Kompostanlage Figl

Ansuchen eines Lagerplatzes

Variante III

Lageplan der beantragten Lagerfläche

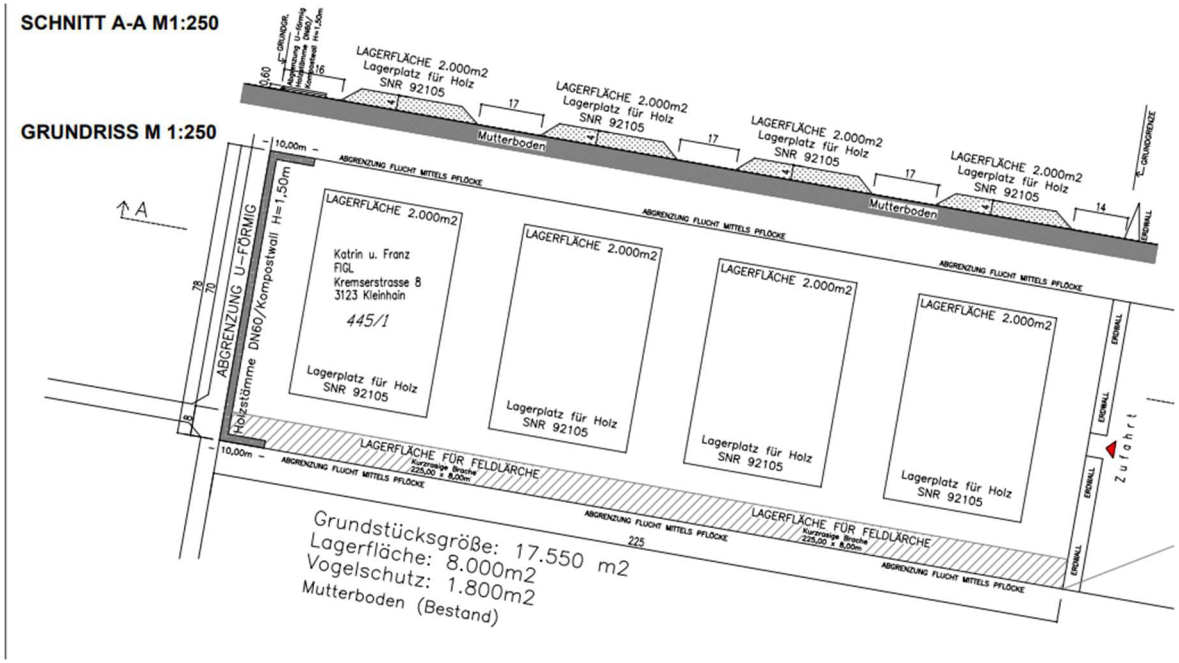
Aus Schreiben DI Boubela vom 22.2.2026
-Die in der Lageskizze angegebene Bemaßung der Breite der Lagerfläche von 90 m ist nicht nachvollziehbar, da die westliche Breite des Gst. Nr. 445/2, KG Hain, an welche die geplante Lagerfläche bündig anschließt, laut NÖGIS-IMAP lediglich ca. 78 m beträgt.

Antwort: Fläche wurde auf 78 x 225m geändert
